УСТРАНЕНИЕ ШУМОВ ИЗ РАЙОНА ПРИВОДА ВСПОМОГАТЕЛЬНЫХ АГРЕГАТОВ В МАРКАХ FORD MONDEO III И FORD TRANSIT

ТЕХНИЧЕСКАЯ ИНФОРМАЦИЯ № 1077

Ford | Transit, Mondeo III, год выпуска 200-2007

Рис. 1: Замена жёсткого ремённого шкива на механизм свободного хода генератора

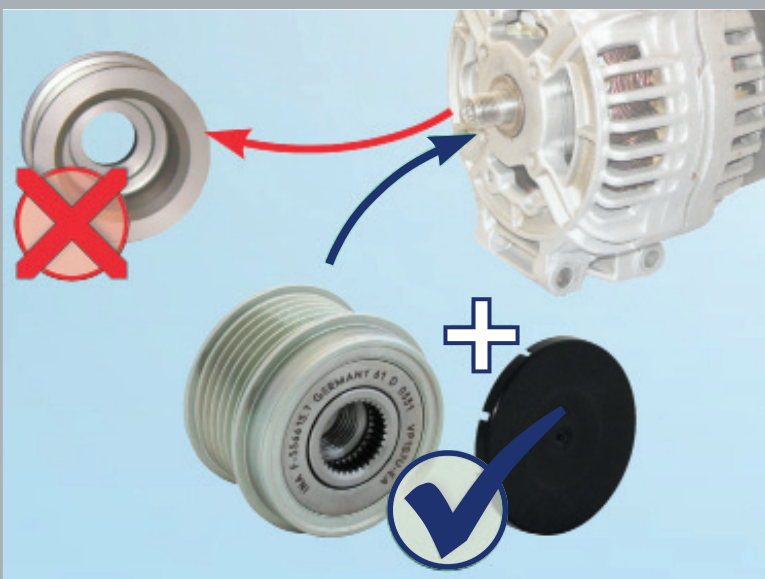
Из-за сильных динамических движений поликлинового ремня в автомобилях с жёстким ремённым шкивом генератора возможно появление сильных шумов.

В качестве технического решения компания RUVILLE предлагает для таких автомобилей механизм свободного хода генератора. Этот механизм снижает динамические нагрузки в приводе вспомогательных агрегатов.
